PROJET REALEX

Rue de la Loi _ 1040 Bruxelles

Demande de Permis d'Urbanisme amendée
suite aux recommandations de l'étude d'incidences

NOTE EXPLICATIVE

Figure 4.b : Plan masse - Projet amendé

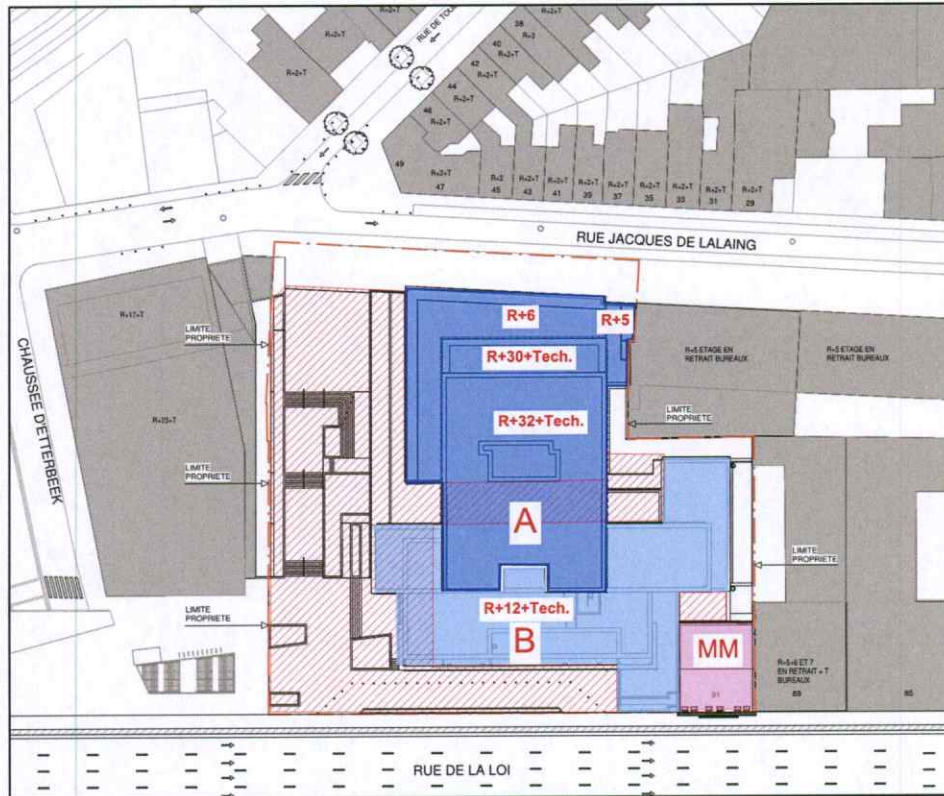
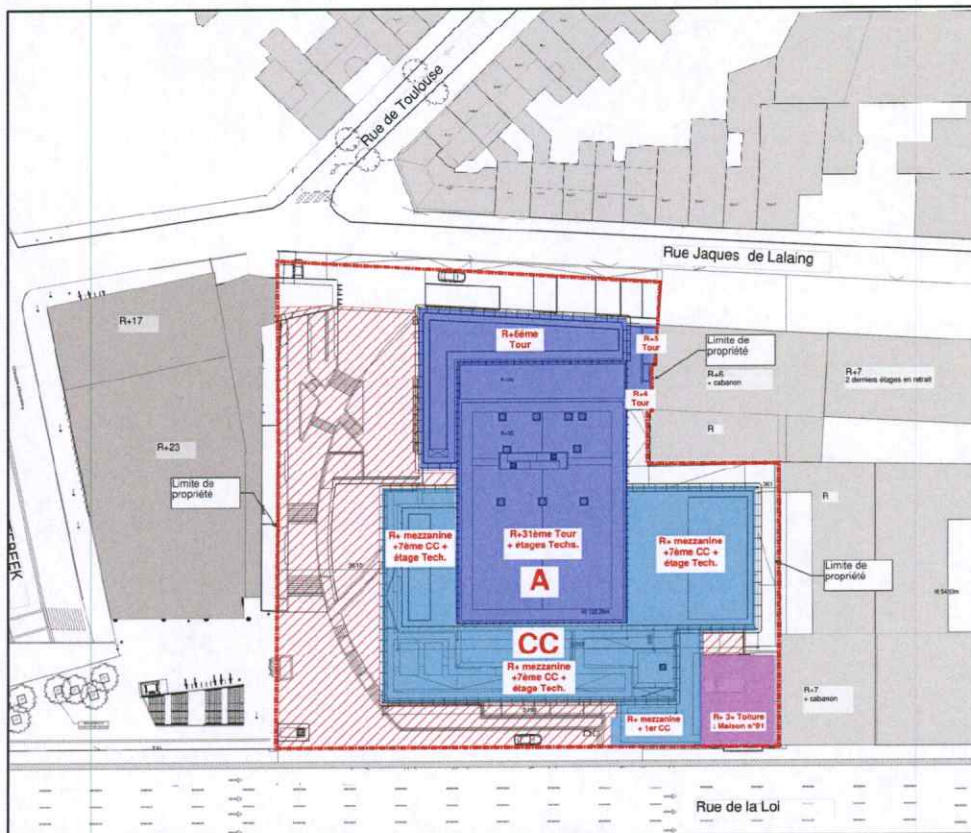
- Côté rue de la Loi, l'immeuble de bureaux B prévu dans le projet initial est remplacé par un Centre de Conférences (CC) destiné à la Commission européenne, en remplacement de l'actuel « centre BORCHETTE ». Il s'implante en mitoyenneté avec l'immeuble A (dans le projet initial, un espace de 8m de large séparait les deux bâtiments A et B) et s'élève sur un Rez + 8 + étage technique. Bien que le nombre d'étages soit diminué, le gabarit reste similaire car la hauteur entre niveau du CC est de 5,16 m alors que dans le projet initial elle était de 3,6 m

Cet Immeuble, implanté en recul de 8 m par rapport à l'alignement de la rue de la Loi, présente un gabarit plus monolithique que l'immeuble B du projet initial, afin de pouvoir accueillir à chaque niveau les grandes salles de réunion équipées de cabines d'interprétation propres à un centre de conférences, tandis qu'à front de la rue de la Loi, une partie plus basse assure une transition harmonieuse et cohérente avec la maison de maître du n°91.

Comme dans le projet initial, le socle commun du projet amendé comprend 4 niveaux sous la rue de la Loi. (figure 4.b : zone hachurée en rouge)

Figure 6.b : Intégration urbaine vue Loi Projet amendé

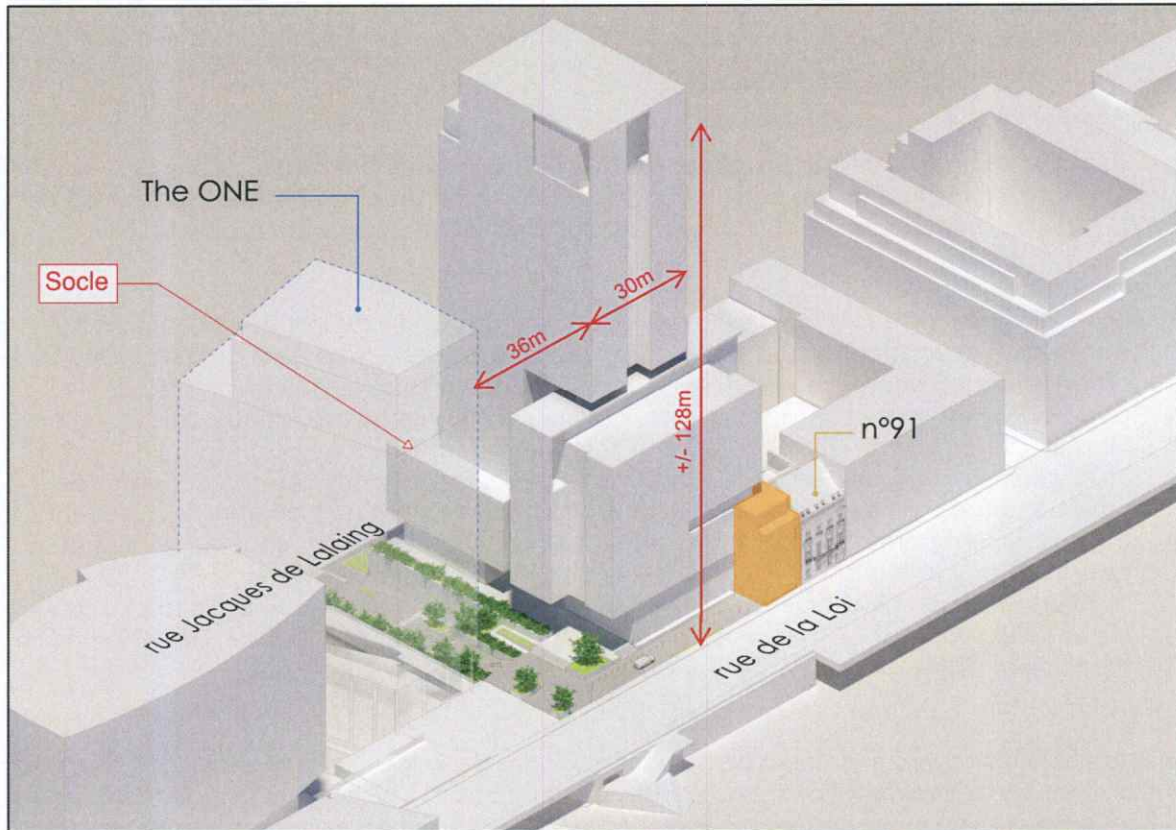
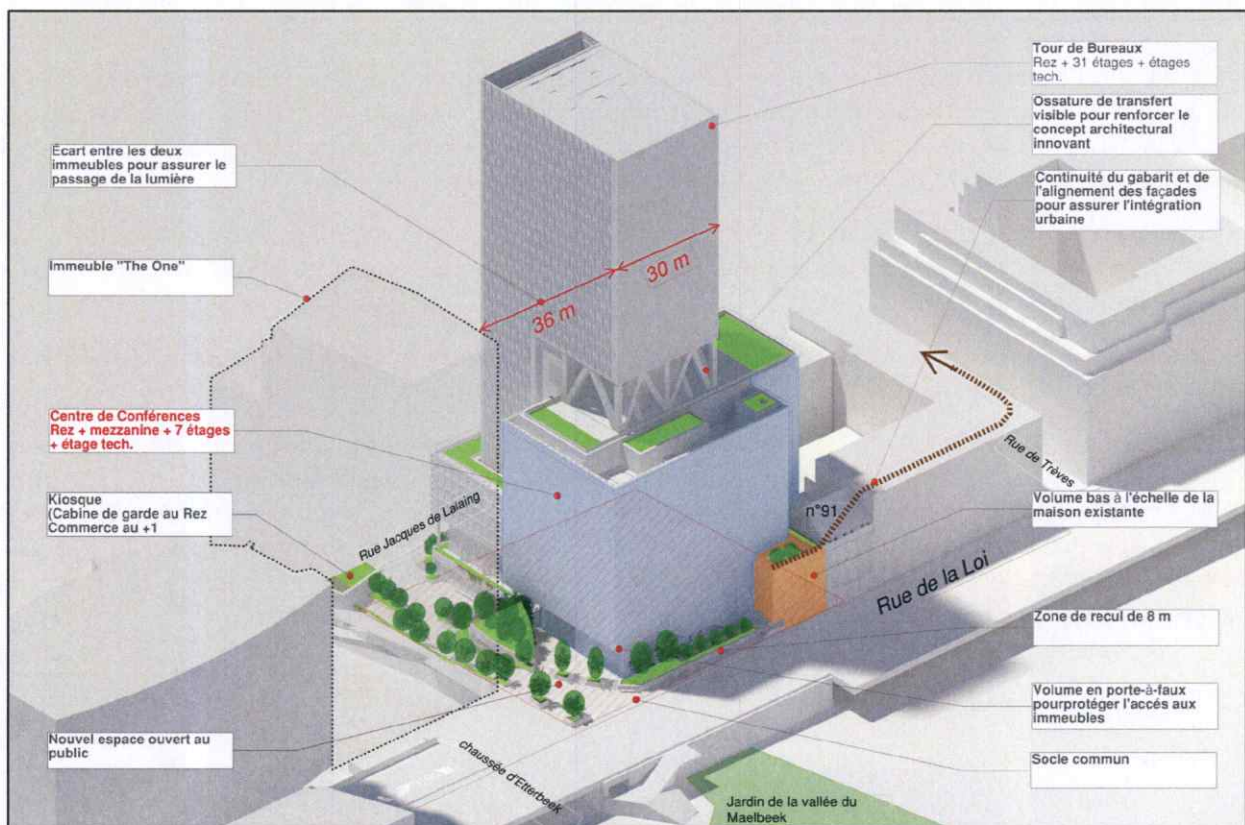
Dans le projet initial, la liaison entre la partie surplombante de la tour et l'immeuble B en dessous, était réalisée par une prolongation des colonnes de la tour transitant par un creux réduit entre les deux immeubles (voir figure 6.a). Dans le projet amendé, cette liaison s'opère via une méga structure métallique intégré entre les deux immeubles, permettant de faire, d'une part, la transition des descentes de charge entre les deux volumes et, d'autre d'être un élément architectural à part entière, signal de la modernité du projet (voir figure 6.b).

Figure 10.b : Surfaces ouvertes (périmètre rouge) - Projet amendé

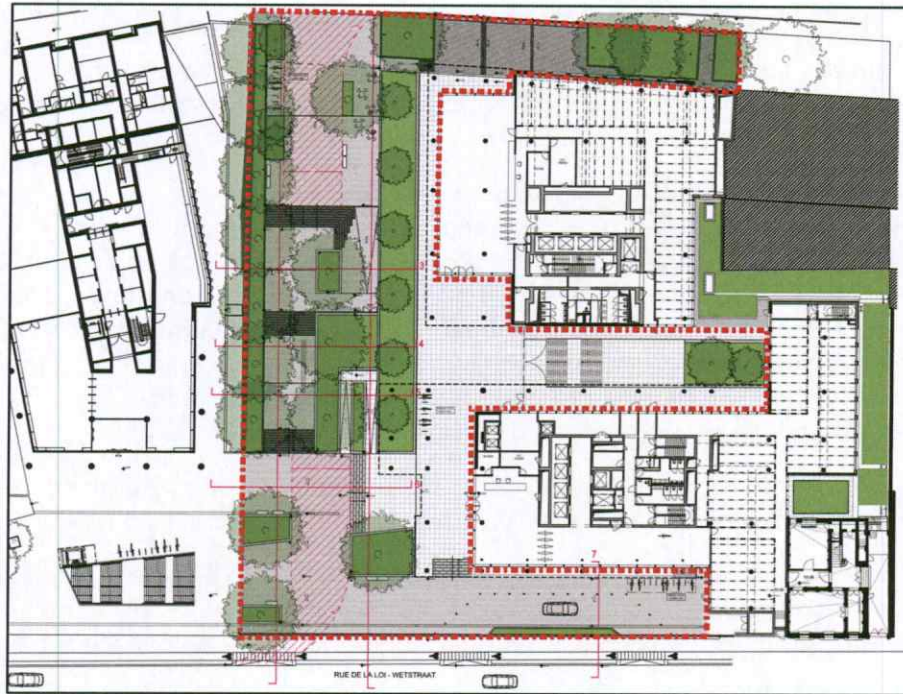
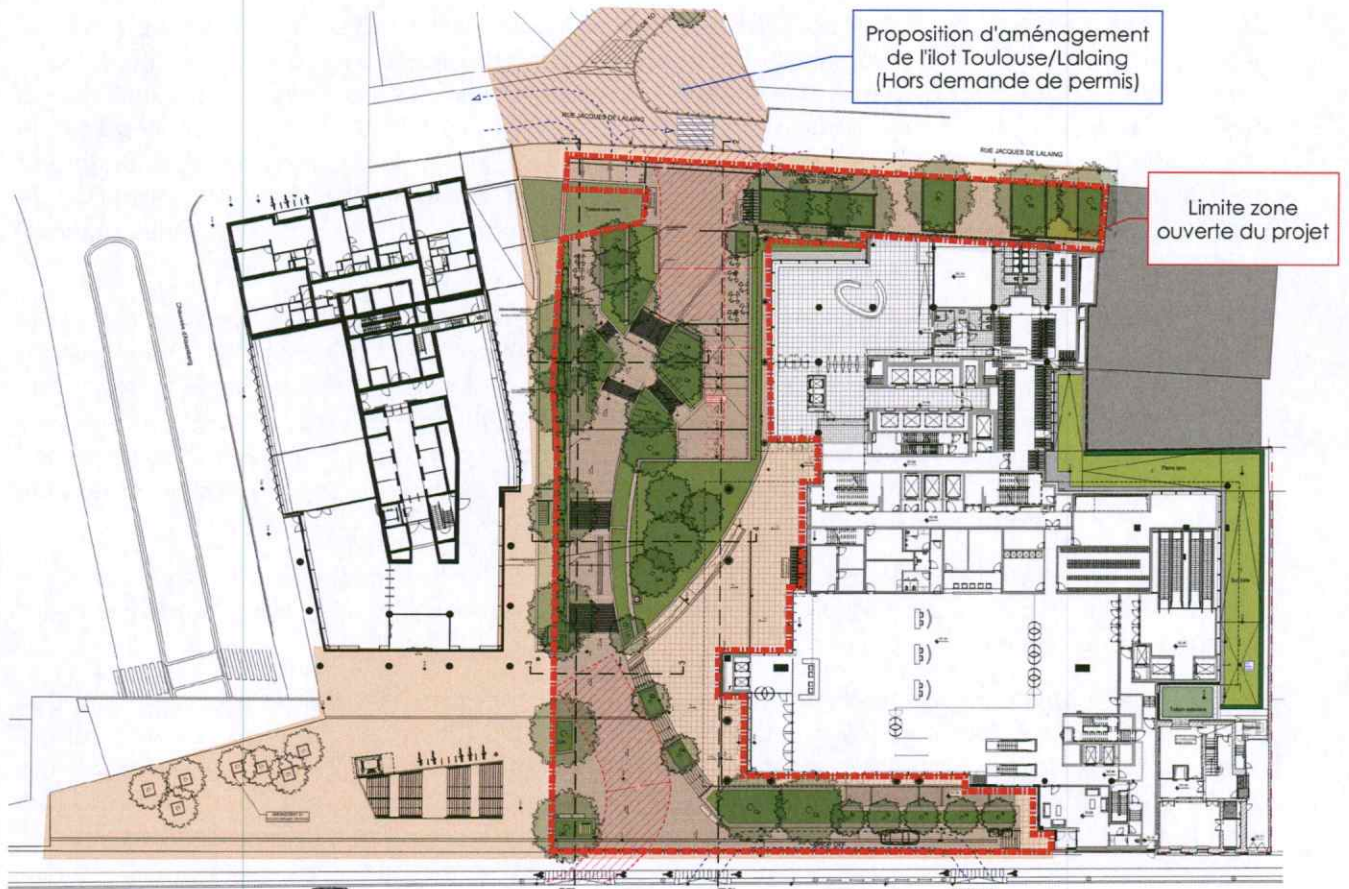
Voici les réponses qu'apporte le projet amendé, tenant compte notamment des recommandations de l'E.I. en regard de différents domaines environnementaux tels que urbanisme/paysage, mobilité, être humain, sol & eaux, faune & flore et microclimat (rec. n°1.2, 1.3, 2.11, 3.4, 6.3, 9.2, 9.5, 9.6.1, 9.7, 9.8.1, 9.8.2, 11.1, 11.2.1 à 11.2.4 et 11.3) :

Figure 11.b : Pocket Parc - Projet amendé

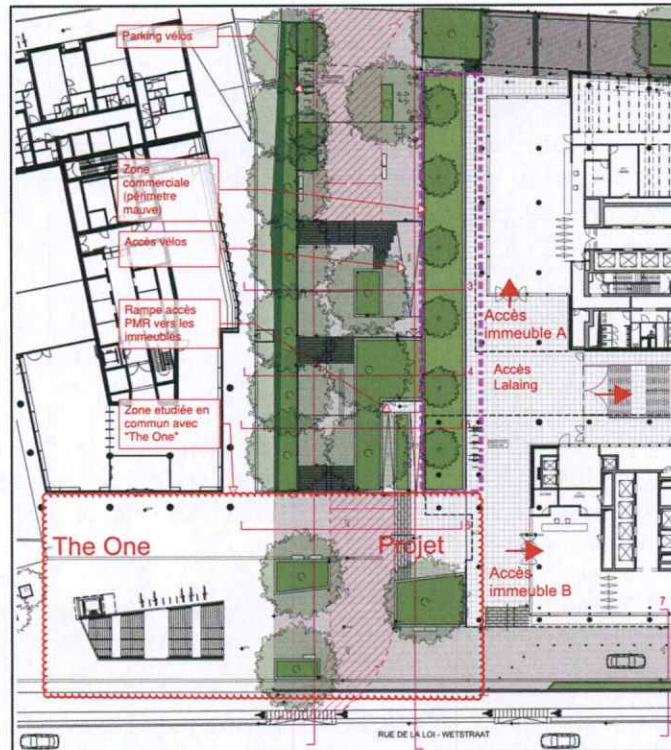
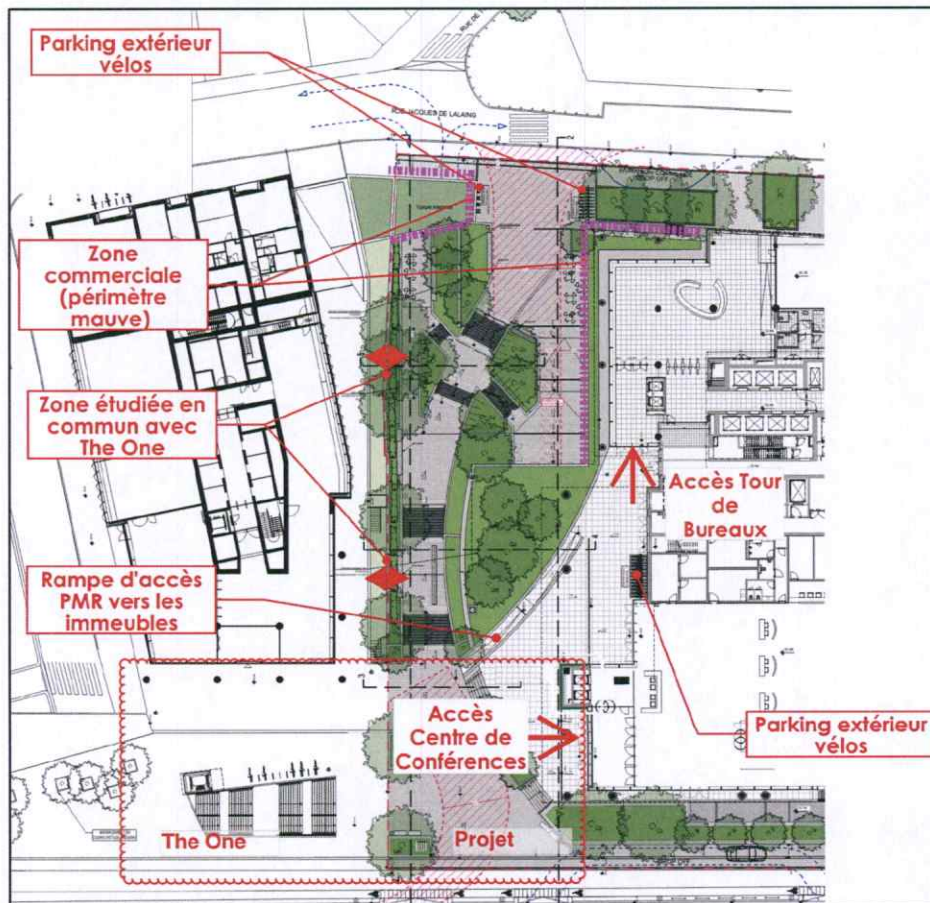
Par rapport au projet initial et pour s'inscrire dans les recommandations de l'E.I., les modifications suivantes sont notamment apportées à ce pocket parc : le cheminement est configuré en courbe et l'entrée côté rue de la Loi est élargie de façon à lui donner davantage d'ampleur, tout en conservant le caractère verdurisé dudit espace. Par ailleurs, un kiosque à usage de commerce, érigé en extension de celui existant sur The One, prend place en extrémité du cheminement et constitue un point d'appel depuis la rue de la Loi (cfr infra, voir point 8). Sa partie inférieure est aménagée pour participer au caractère convivial de la placette créée face aux commerces du côté de la rue Jacques de Lalaing, tandis que sa toiture est végétalisée de manière intensive.

Des accès au site pour les véhicules du service incendie sont prévus dans les deux zones hachurées en rouge dans la figure 11.b ci-dessous.

Figure 14.b : Toitures vertes – Projet amendé

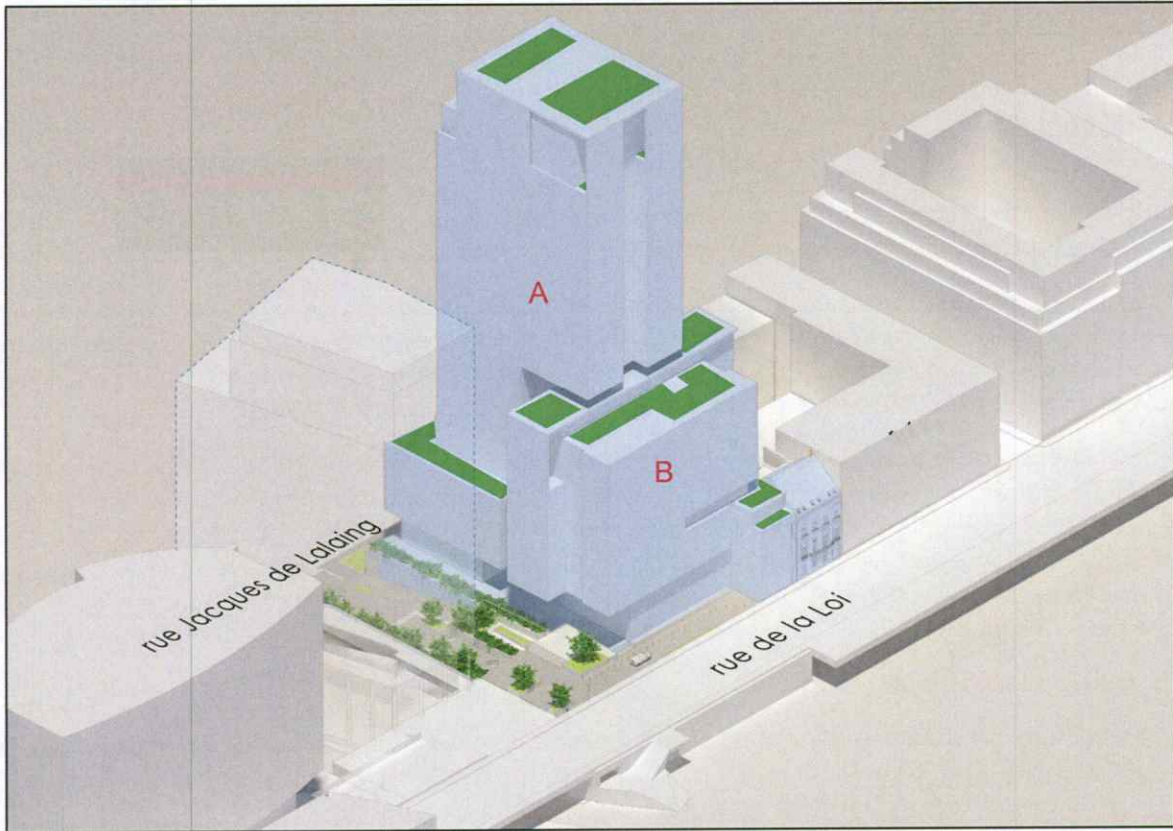
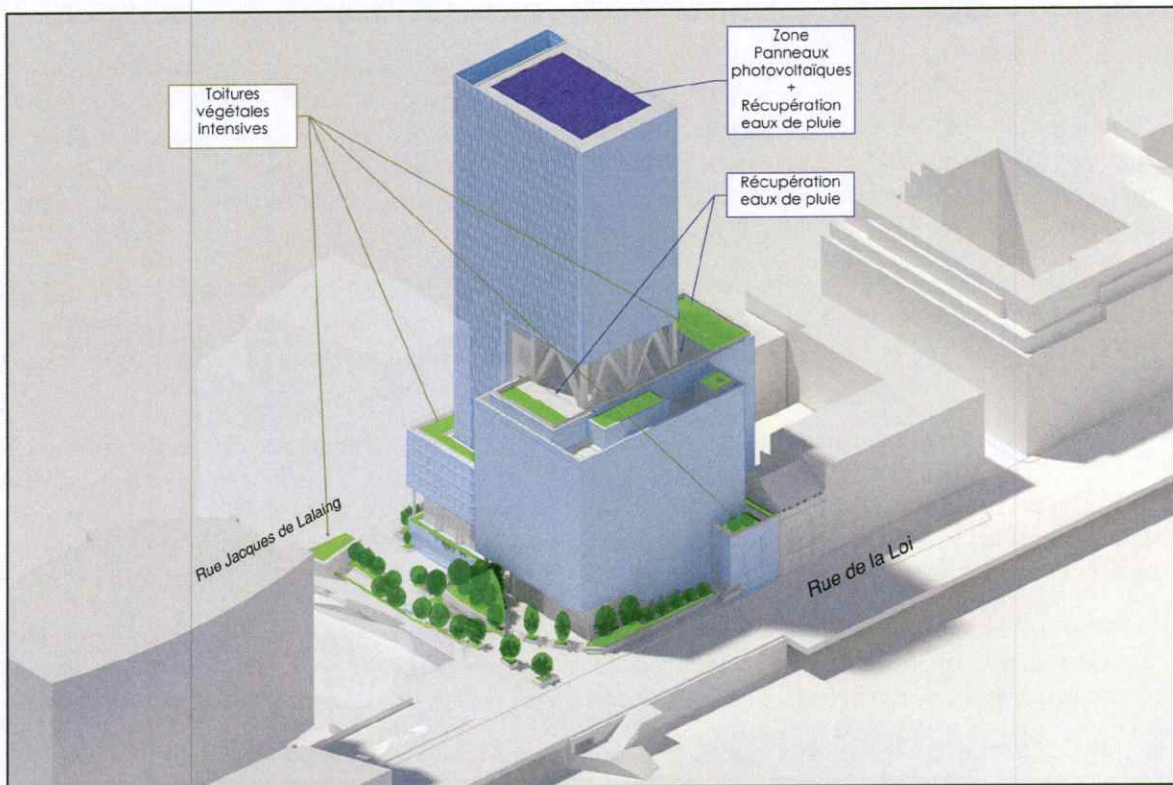
-D'autre part, la verdurisation extensive qui était prévue sur 2 toitures du projet initial est supprimée – vu son intérêt limité – au profit d'une récupération des eaux pluviales à usage, entre autres, des sanitaires des immeubles. Il s'agit de la toiture +34 au sommet de la tour et d'une partie de la toiture +9 du Centre de Conférences (rec. n°6.1, 9.4 et 9.8.3). En outre, la toiture de la tour accueille également une importante surface de panneaux photovoltaïques fournissant au Projet une énergie locale et renouvelable (rec. n°4.5.3).
